DELIBERAZIONE DELLA GIUNTA REGIONALE 15 gennaio 2024, n. 10

Comune LEQUILE (LE). Progetto definitivo per il Potenziamento e Adeguamento al R.R. n. 13/2017 del recapito finale dell'impianto di depurazione di San Cesario di Lecce. Proponente: Acquedotto Pugliese S.p.A. ACCERTAMENTO DI COMPATIBILITÀ PAESAGGISTICA art. 91 NTA del PPTR in deroga ai sensi dell'art. 95.

**Comune LEQUILE. Progetto definitivo per il Potenziamento e
Adeguamento al R.R. n. 13/2017 del recapito finale dell'impianto di
depurazione di San Cesario di Lecce.**

PARERE TECNICO

Stralcio elaborato P1717 PD-03-13-A Sovrapposizione SDF Plan progetto rev. 01.pdf.p7m

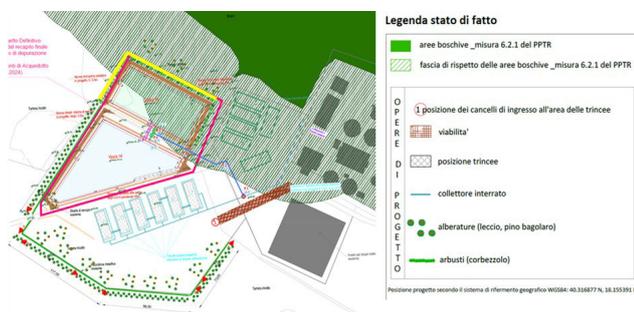
- la fascia di mitigazione realizzata a seguito della prescrizione di cui alla DGR n. 1173 dell'1.7.2019, e rilevata dal proponente nell'elaborato elaborato P1717 PD-03-13-A Sovrapposizione SDF Plan progetto rev. 01.pdf.p7m, e della prescritta "ulteriore schermatura arbustiva realizzata con un'alternanza irregolare di specie arbustive autoctone (quali Pistacia lentiscus, Arbutus unedo)" dovrà essere interessata da interventi di manutenzione nonché d'integrazione e sostituzione delle essenze non attecchite.

- 1. al fine di attivare processi di riqualificazione ambientale e paesaggistica nel contesto di riferimento, nonché assicurare una idonea mitigazione delle vasche di progetto siano realizzate schermature lungo il perimetro esterno alla recinzione (linea gialla della immagine riportata nell'Allegato A al punto prescrizioni) in continuità con quelle già esistenti ovvero con una doppia fila sfalsata di *Pinus halepensis*, con la messa a dimora di esemplari di altezza pari o superiore a 2 metri, in associazione con una ulteriore schermatura arbustiva realizzata con un'alternanza irregolare di specie arbustive autoctone (quali *Pistacia lentiscus*, *Arbutus unedo*) compatibilmente con la normativa vigente in materia di contrasto alla xylella.*

- 2. la fascia di mitigazione realizzata a seguito della prescrizione di cui alla DGR n. 1173 dell'1.7.2019, e rilevata dal proponente nell'elaborato elaborato P1717 PD-03-13-A Sovrapposizione SDF Plan progetto rev. 01.pdf.p7m, e della prescritta “ulteriore schermatura arbustiva realizzata con un'alternanza irregolare di specie arbustive autoctone (quali *Pistacia lentiscus*, *Arbutus unedo*)” dovrà essere interessata da interventi di manutenzione nonché d'integrazione e sostituzione delle essenze non attecchite.*
